ANEXO ETE

PREGUNTAS Y RESPUESTAS 1ER PROCESO DE LICITACIÓN: RENOVACIÓN ALIMENTADORA CHUÑO 800MM, L=150 METROS - ARICA

Imagen, condición de brida previa a encapsulado.

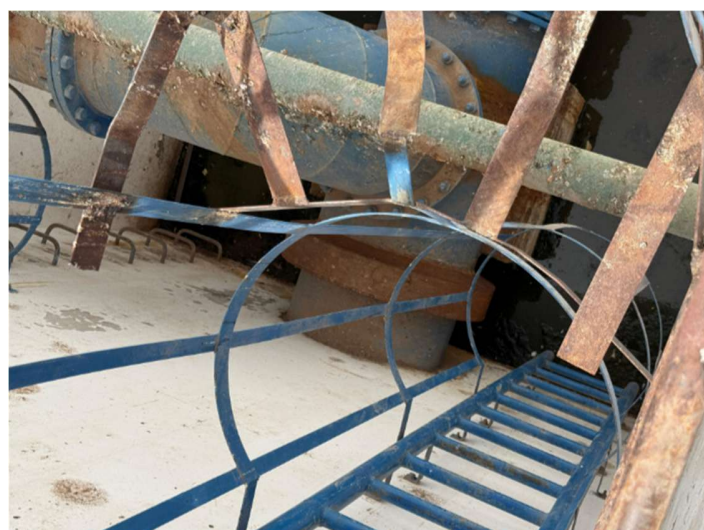
- 2) En relación con el nudo 1 de la cámara existente, se observa lo que podría corresponder a una brida de conexión encapsulada. Favor confirmar el estado actual de dicha brida y si se contempla su reutilización o reemplazo.

Respuesta: Dada la condición de encapsulado de la brida de conexión existente, el Contratista deberá considerar, dentro de las primeras faenas del contrato y en coordinación con el ITO de la obra, el desencapsulado de dicha brida, con el objetivo de verificar sus características y evaluar su eventual reutilización.

Para la ejecución de esta actividad, se deberá contemplar el uso de bombas de achique a fin de extraer el agua acumulada en la cámara, tanto antes como durante los trabajos de desencapsulado.

Una vez expuesta la brida, se deberán verificar, a lo menos, las siguientes características: diámetro del círculo de pernos, cantidad de perforaciones, diámetro de pernos, giro, inclinación y demás dimensiones relevantes para la conexión. Concluida esta revisión, se deberá proceder a reinstalar el encapsulado de la brida. Adicionalmente, se requiere medir espesores de las cañerías de conexión como en la TEE.

En caso de que la brida existente no presente condiciones adecuadas para su reutilización, el Contratista deberá considerar, durante la faena de conexión, el suministro e instalación mediante soldadura de una nueva brida, siendo esta actividad de su exclusivo costo.

Se adjunta imagen de brida previa a trabajo de encapsulado.
